LAVORI DI REALIZZAZIONE INNESTO S.P. n.  
204 LUNGOTENNA e S.P. n. 239 ex S.S. 210  
FERMANA - FALERIENSE  
collegamento strada del Ferro

## PROGETTO DEFINITIVO

**STUDIO SUGLI ASPETTI AMBIENTALI E PAESAGGISTICI**

INTEGRAZIONE E CHIARIMENTI ALLA CDS DEL 6.5.2013

# TOMBINO N. 3 CON FUNZIONE DI ATTRAVERSAMENTO FAUNISTICO (N.3 della tavola D11bis) PER ANIMALI DI PICCOLA E MEDIA TAGLIA

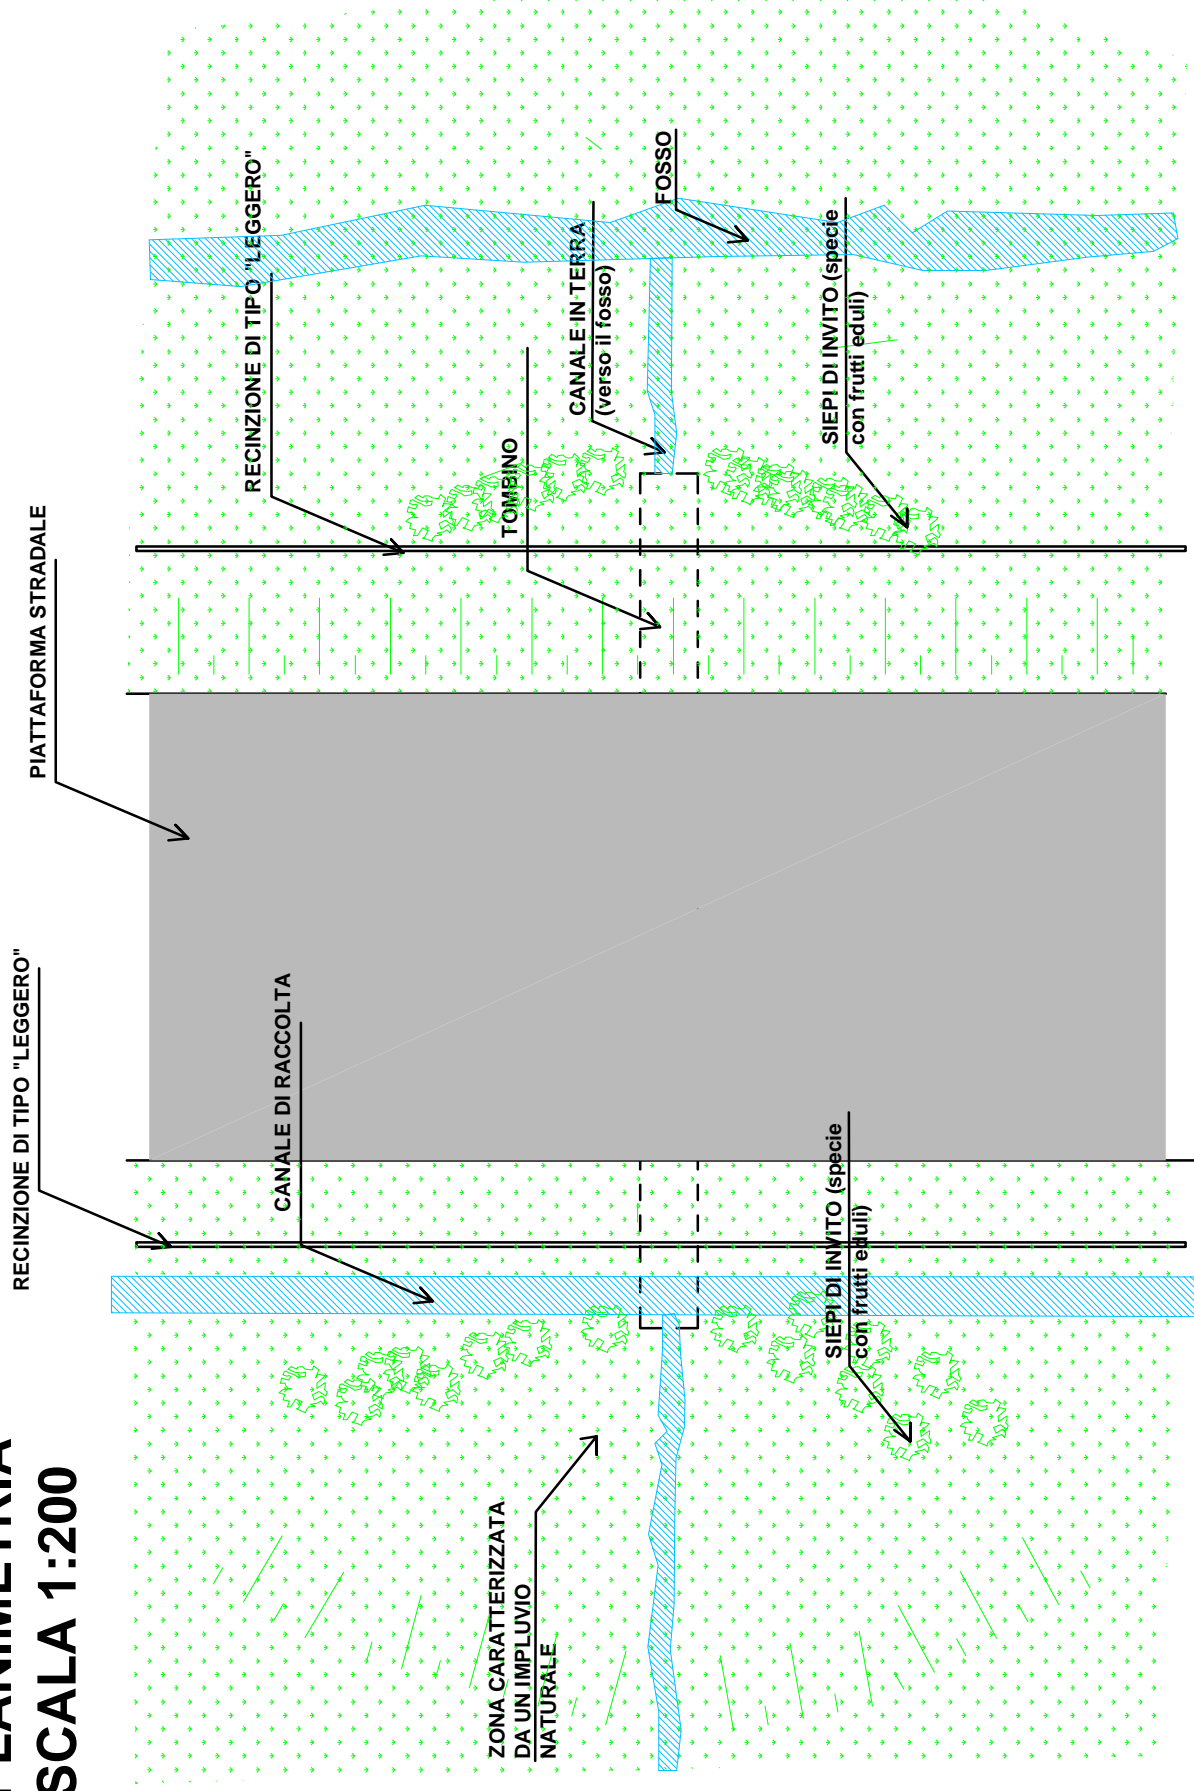
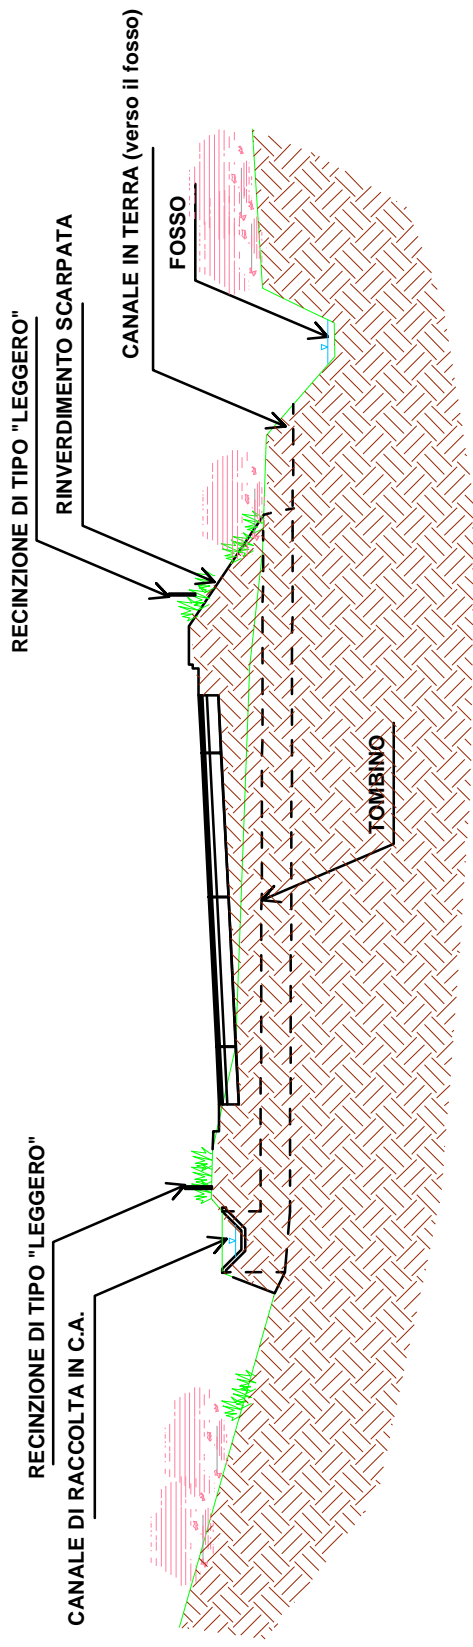
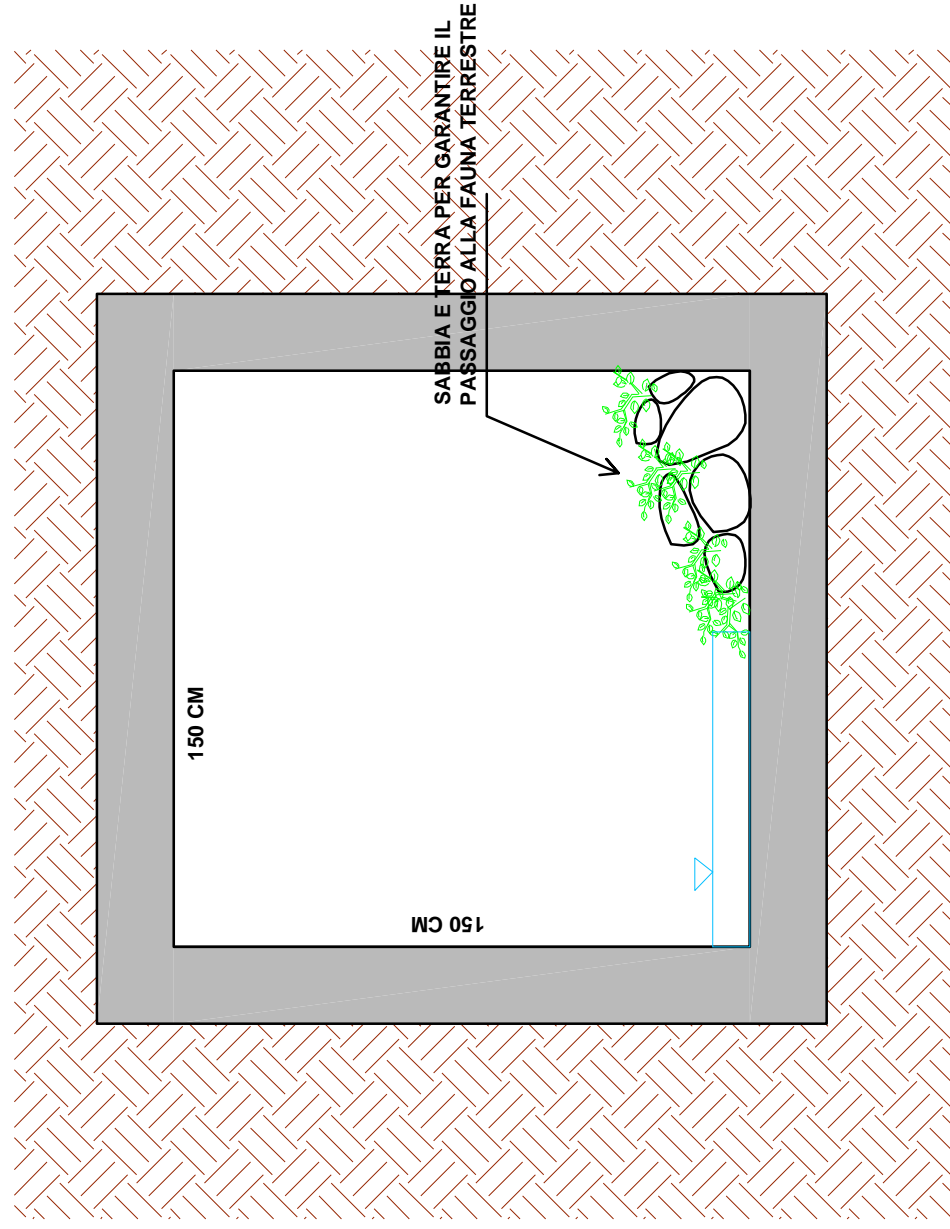
Per quanto riguarda la salvaguardia della fauna, in accoglimento alle richieste emerse nella CdS si propone la realizzazione di alcuni manufatti volti a garantire il passaggio faunistico. Essi saranno caratterizzati da diverse tipologie costruttive e saranno destinati rispettivamente agli animali di piccola/media taglia e agli animali di media/grossa taglia. Essi saranno ubicati come indicato nell'elaborato *Tav. D11bis – planimetria regimazione delle acque e opere di mitigazione* e realizzati come previsto nel precedente *paragrafo 8*.

I tombini/attraversamenti stradali previsti da progetto (vd. *Tav. D11bis - Planimetria regimazione acque e opere di mitigazione*) avranno una duplice funzione: di drenaggio dell'acqua superficiale e di passaggio della fauna; per questo motivo, su tali manufatti sono state adottate alcune accortezze progettuali e costruttive, in ossequio alle odierne tecniche di integrazione e compensazione ambientale. In particolare verranno inseriti due passaggi laterali asciutti in modo da permettere alla fauna terrestre di percorrere le sponde senza dover entrare pericolosamente in acqua. I passaggi vanno inseriti al di sopra del livello massimo raggiunto dall'acqua. (vd. particolare costruttivo *tombino n. 3*)
